アルシオーネおよびドミンゴ、レガシィのリコールについて

平成 9 年 10 月 22 日

平成9年10月22日、富士重工業株式会社より、国土交通省にアルシオーネおよびドミンゴ、レガシィのリコールを届け出いたしました。

### 改善箇所説明図①

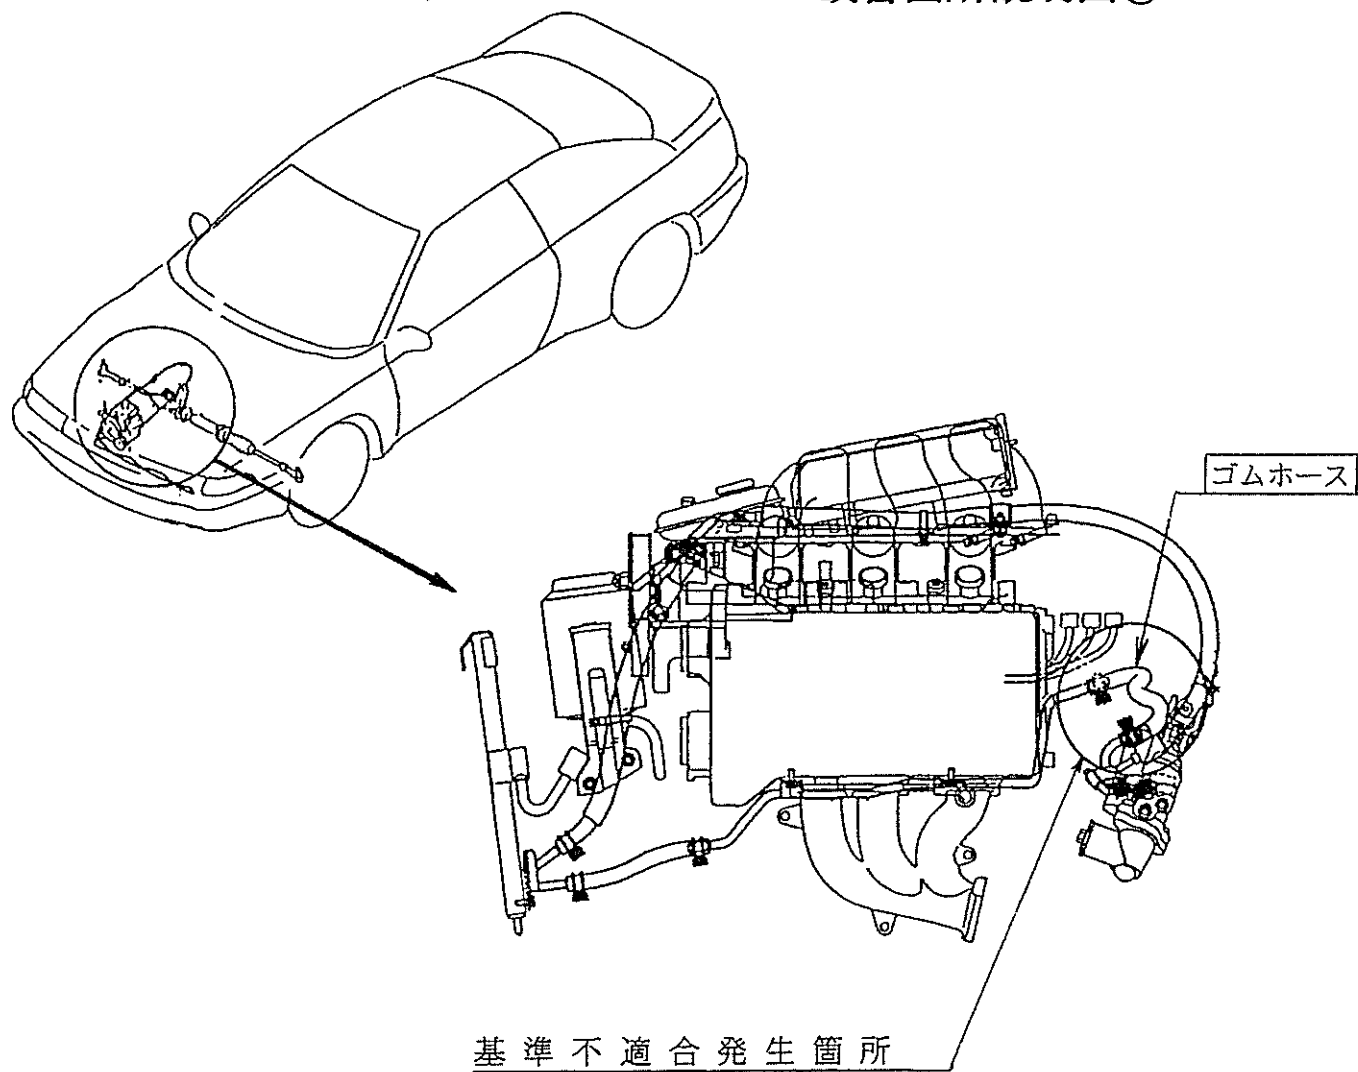
**改善前**  
 ロット番号は、無し。

油圧式パワーステアリング装置のゴムホースに耐久性の不足しているものがあり、最悪の場合、当該ゴムホースに亀裂が入り、油が漏れハンドルが重くなるおそれがある。

**改善内容**  
 全車両、当該ゴムホースを改善品と交換する。

**改善後**  
 ロット番号は、ゴムホース表面に緑色でプリント。

### 改善箇所説明図②

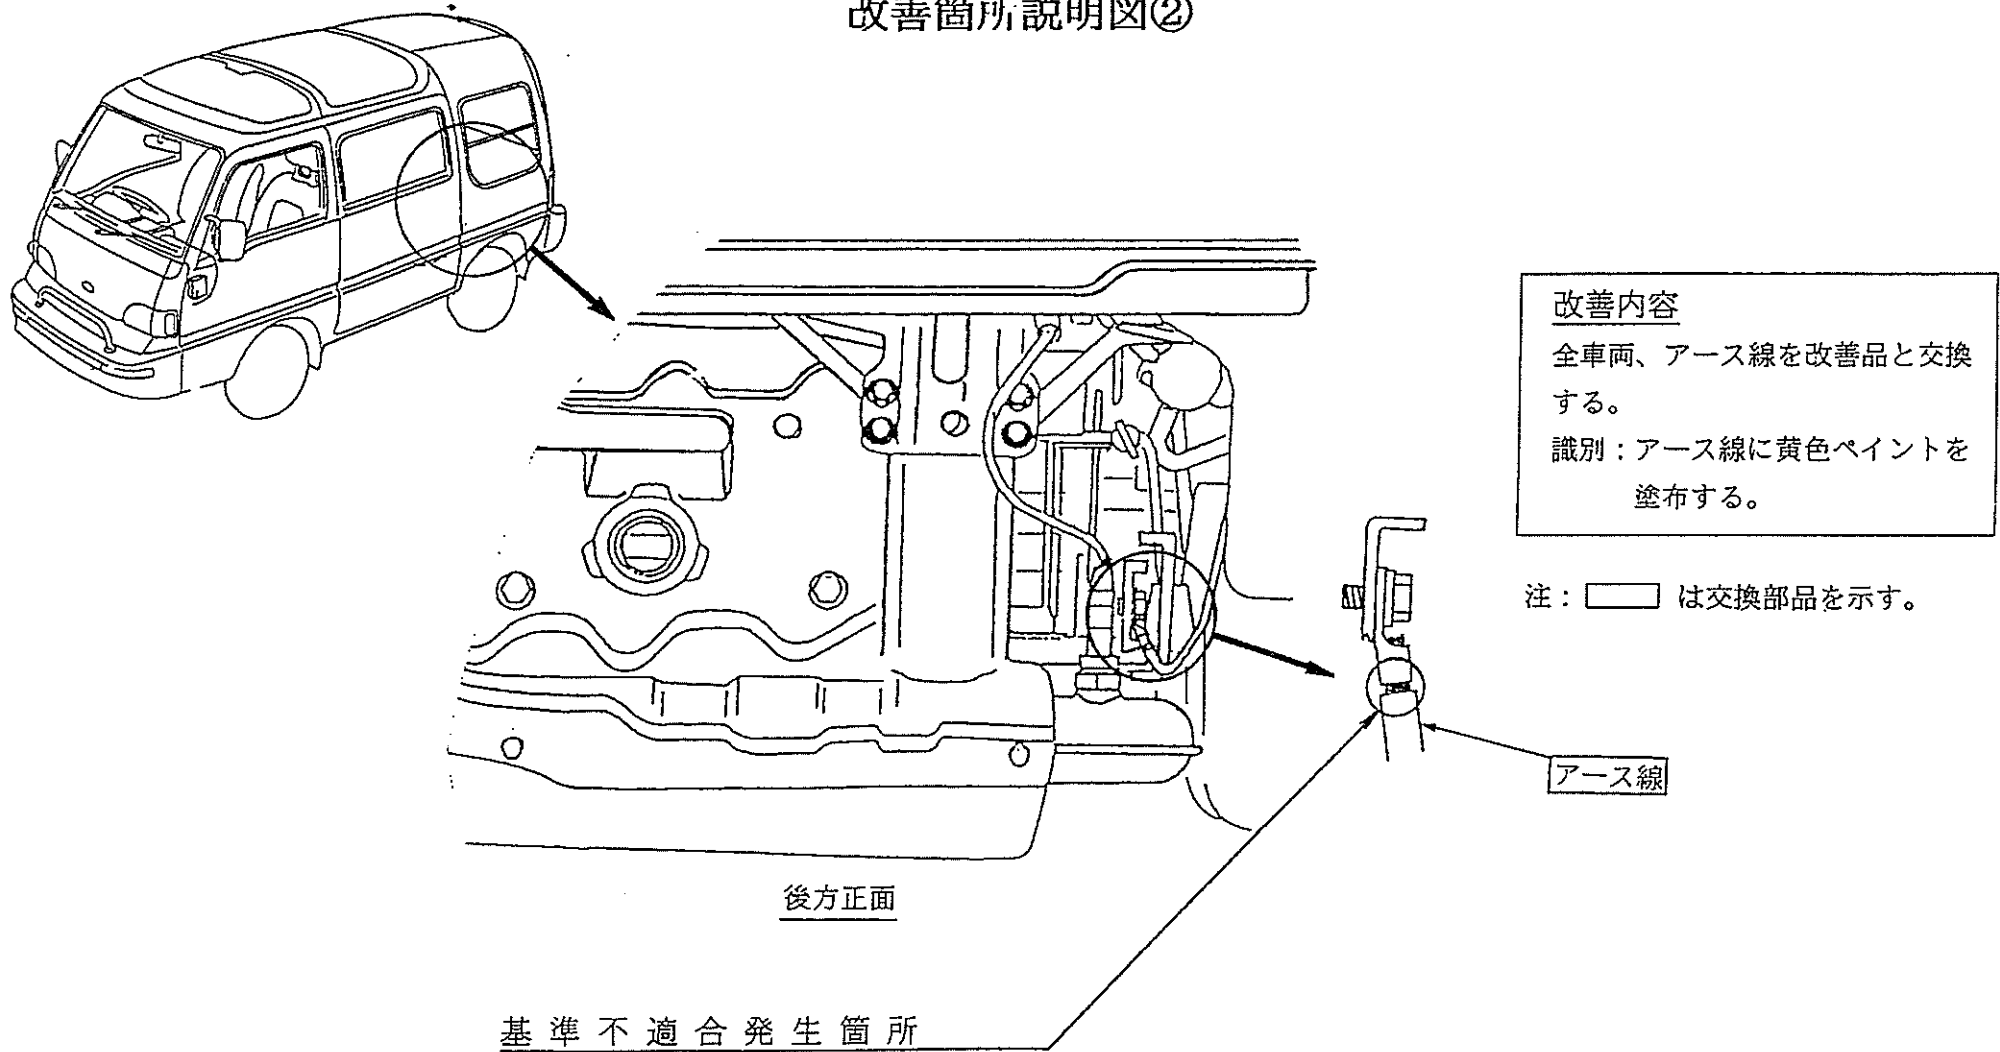
原動機のアース線の柔軟性が不足しているため、原動機の振動等により、最悪の場合、アース線が断線し、原動機の始動ができなくなるおそれがある。

### 改善箇所説明図③

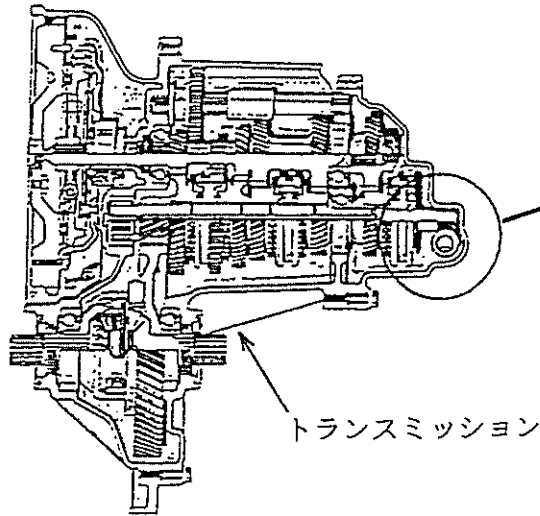
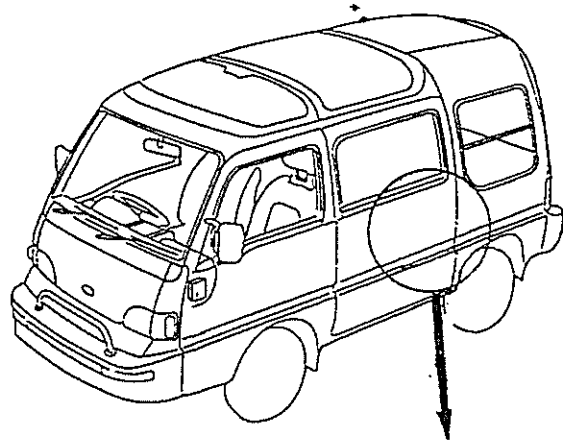
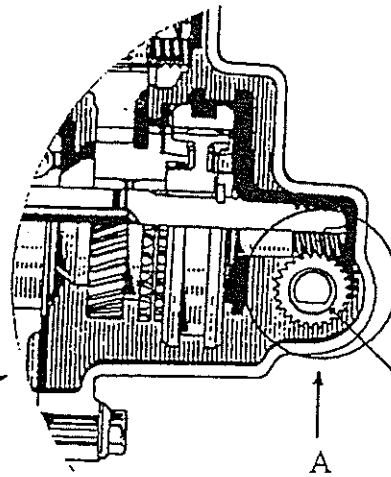
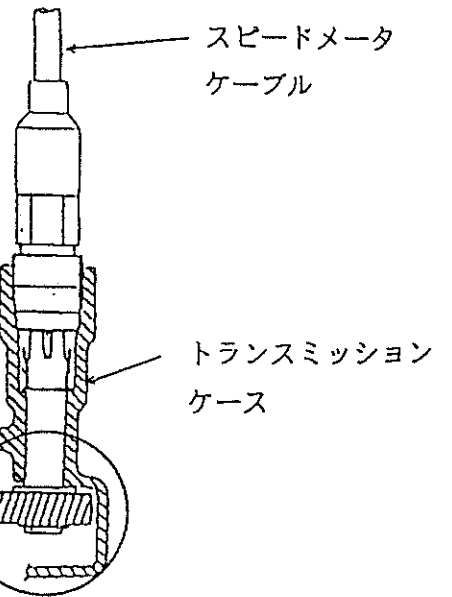
手動変速機付車のスピードメータギヤの材質等に不適切なものがあり、  
 当該ギヤが摩耗し、最悪の場合、速度計が機能しなくなるおそれがある。

全車両、スピードメータギヤを改善品と交換する。

識別：スピードメータケーブル取付け付近のサイドケース上部に黄色ペイントを塗布する。

### 改善箇所説明図④

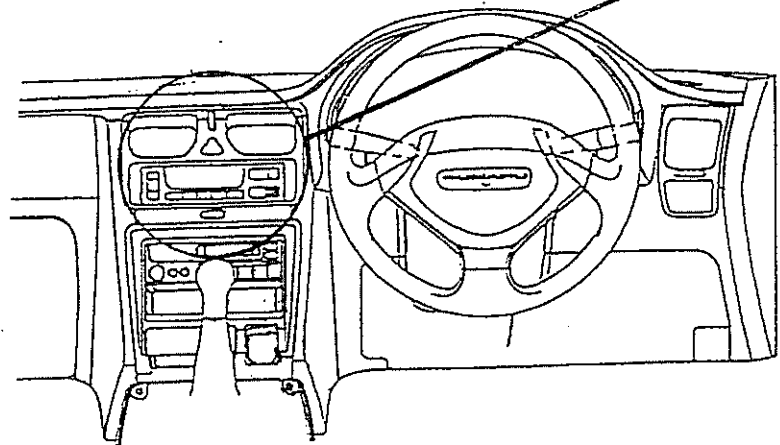
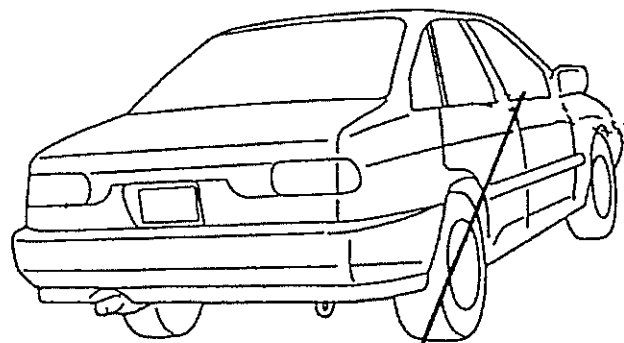
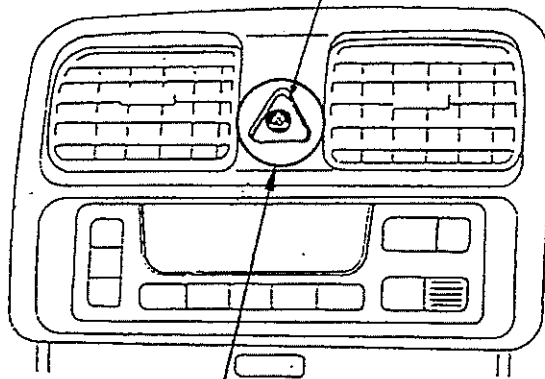
非常点滅表示灯のスイッチに製造不良のものがあ、当該スイッチをオフにした時、完全に戻らなくなる場合があり、最悪の場合、非常点滅表示灯が点滅し続けるか、方向指示器が点滅しなくなるおそれがある。

全車両、スイッチを改善品と交換する。

識別：運転席側ドアストッパの取付金具部に白又は青色ペイントを塗布する。
